基本設計見直し箇所図

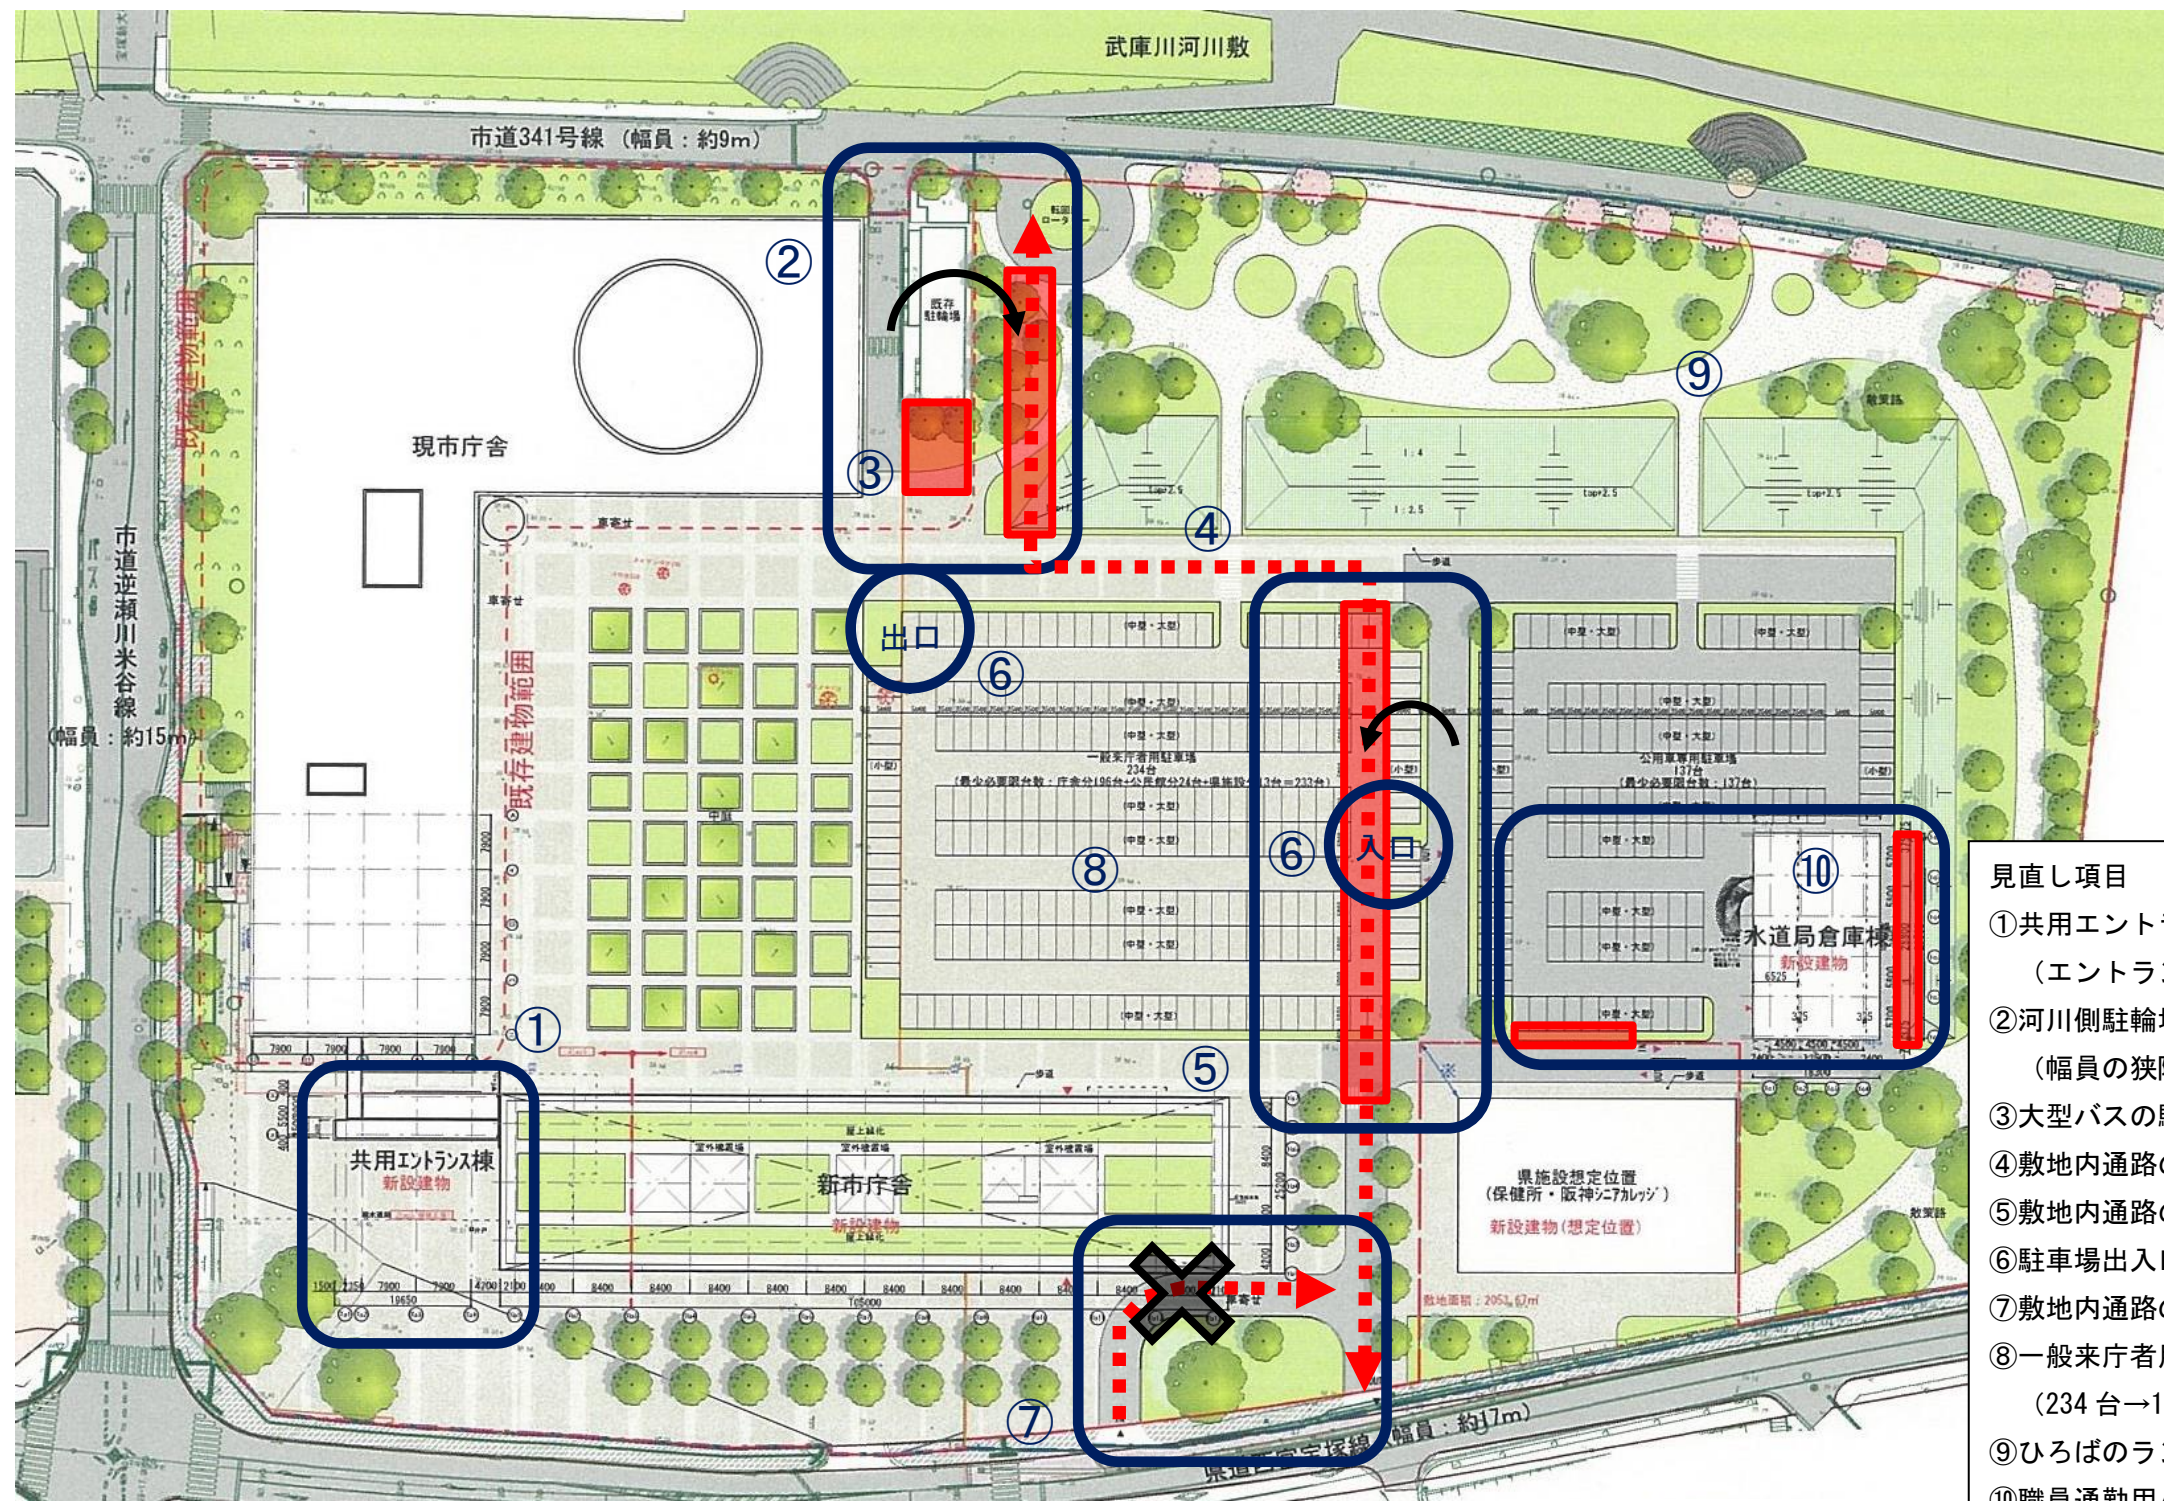
- 見直し項目
- ① 共用エントランス棟の計画中止  
 (エントランス棟建設→新庁舎増築)
  - ② 河川側駐輪場前の敷地内通路の移設  
 (幅員の狭隘改善)
  - ③ 大型バスの駐車場新設 (3台分)
  - ④ 敷地内通路の幅員改善 (6m→7m)
  - ⑤ 敷地内通路の線形改善
  - ⑥ 駐車場出入口の分離
  - ⑦ 敷地内通路の IN・OUT の 1 本化
  - ⑧ 一般来庁者用駐車場の台数減  
 (234台→188台)
  - ⑨ ひろばのランドスケープ変更
  - ⑩ 職員通勤用バイクの駐輪場新設
